AUTORIDAD NACIONAL DE LICENCIAS AMBIENTALES
- ANLA -
AUTO N° 03596
(29 de junio de 2018)

“Por el cual se efectúa seguimiento y control ambiental”

Que la Autoridad Nacional de Licencias Ambientales – ANLA, mediante Resolución 00763 de 30 de junio de 2017, otorgó Licencia Ambiental a la Concesionaria Ruta del Cacao S.A.S., para el proyecto denominado “*Concesión Vial Ruta del Cacao*” localizado en los municipios de Barrancabermeja, San Vicente de Chucurí, Betulia, Girón y Lebrija, en el departamento de Santander.

Figura 11 Comparación Ocupación de Cauce Aprobada Vs. Verificada UF7

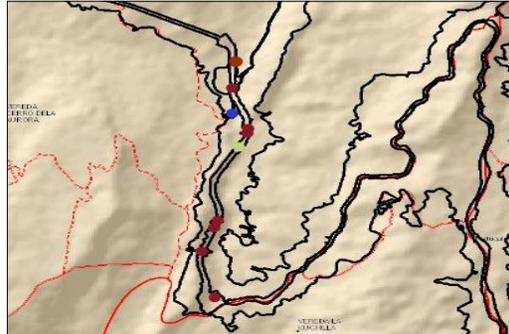
Para la UF7 se observó la ocupación de cauce en la quebrada La Sorda (Coordenadas planas origen Bogotá E1085772.25, N1284738.11) y quebrada Agua Dulce (Coordenadas planas origen Bogotá E1085803.02, N1285360.41), en este sentido, cotejada la información obtenida en campo con los sitios descritos por la empresa como zonas de ocupación, no se encuentra que estos dos cuerpos de agua se encuentren incluido en dicho listado.
